Betreff: Kupplungsbetätigung

Fahrzeugtyp: 512 TR

Einführung ab	Modell	512 TR		
	Assembly Nr.	13598

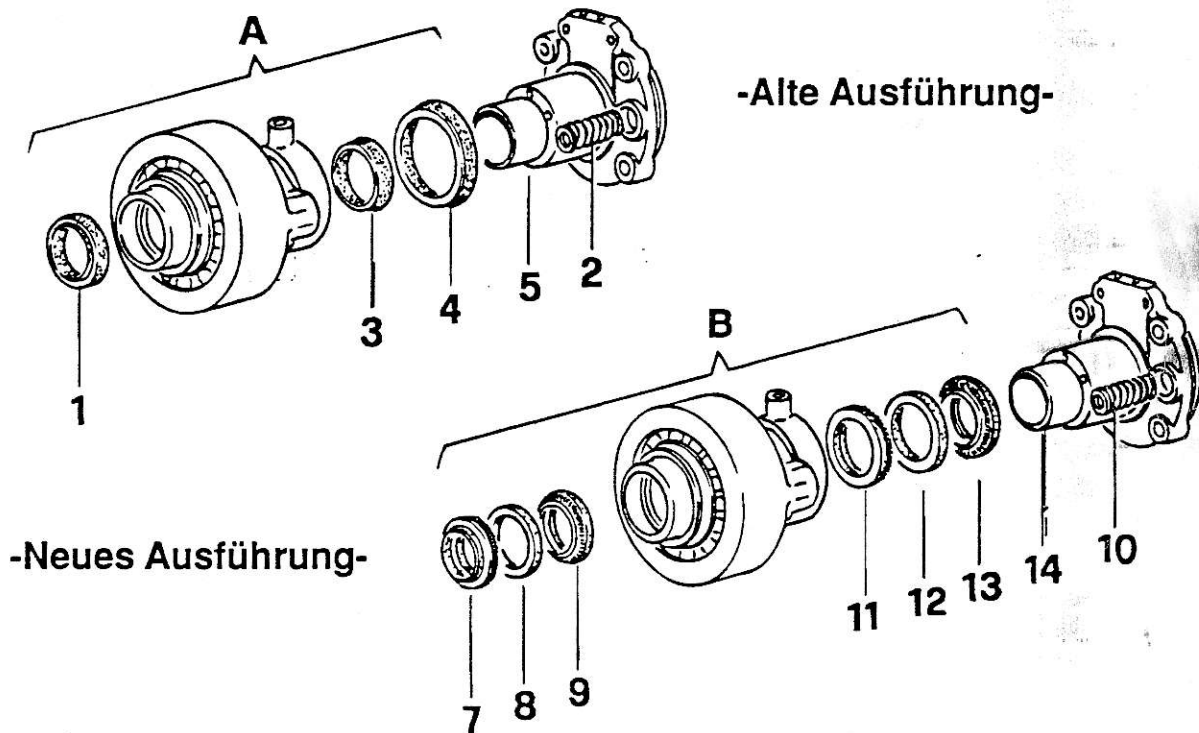
**Beschreibung:** Einführung der neuen Kupplungsbetätigung.

**Grund:** Bessere Gleiteigenschaften des Ausrücklagers auf dem Flansch und Verbesserte Dichtringe.

ALTE TEILE				NEUE TEILE			
Ref.	Zchnng.Nr.	Beschreibung	Anz.	Ref.	Zchnng.Nr.	Beschreibung	Anz.
A	147313	Ausrücklager mit Buchse	1	B	154552	Ausrücklager mit Buchse	1
1	146940	Dichtring ø 32 mm	1	7	154550	Staubdichtring ø 32 mm	1
2	154804	Feder Ausrücklager	2	8	154504	Gleitdichtring ø 32 mm	1
3	150289	Dichtring ø 32 mm	1	9	154505	Dichtring ø 32 mm	1
4	150288	Dichtring ø 44 mm	1	10	155207	Feder Ausrücklager	2
5	146547	Flansch Ausrücklager	1	11	154508	Dichtring ø 44 mm	1
				12	154507	Gleitdichtring ø 44 mm	1
				13	154551	Staubdichtring ø 44 mm	1
				14	154511	Flansch Ausrücklager	1

**Bemerkung:** Die Teile sind austauschbar.
